BOLETIM INFORMATIVO TÉCNICO

BT-LB_25-018.REV.0

ArCon PAC9 e PAC12 (QC e FC) - Inversão de conectores

Ar Condicionado, modelos **PAC9 e PAC12 (QC e FC)**.

Imagem 1- Posição encontrada.

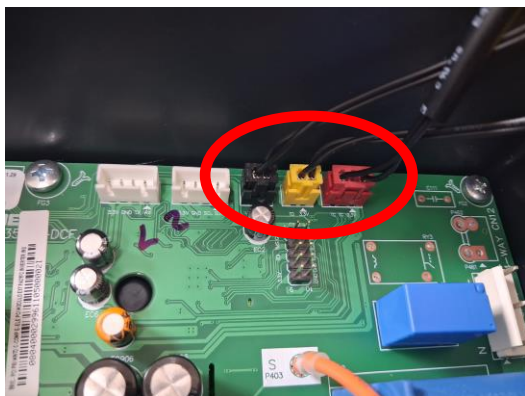
Informamos que, nos casos em que o produto, estando ligado, apresente estas 3 condições abaixo:

1. Não aciona a condensadora;
2. Sem sinalização de código de erro no display da evaporadora;
3. Sinalização luminosa na placa de controle da condensadora (ela sinaliza o erro através de um led flash que pisca 22 vezes na placa eletrônica).

1. Desligue o equipamento da rede elétrica;
2. Abra a tampa do compartimento elétrico da condensadora (na lateral) e remova o módulo inverter;
3. Caso encontre esta condição (imagem nº 1 - abaixo), proceda com a inversão do conectores amarelo e preto (imagem nº 2 – abaixo).

Imagem 2 – Inversão dos conectores.

- a. O cabo com o conector na ponta de cor preta é o de descarga (60K Ω) e o de cor amarelo é o de temperatura externa (10K Ω).
- b. A posição correta dos conectores na placa seria esta da imagem abaixo:
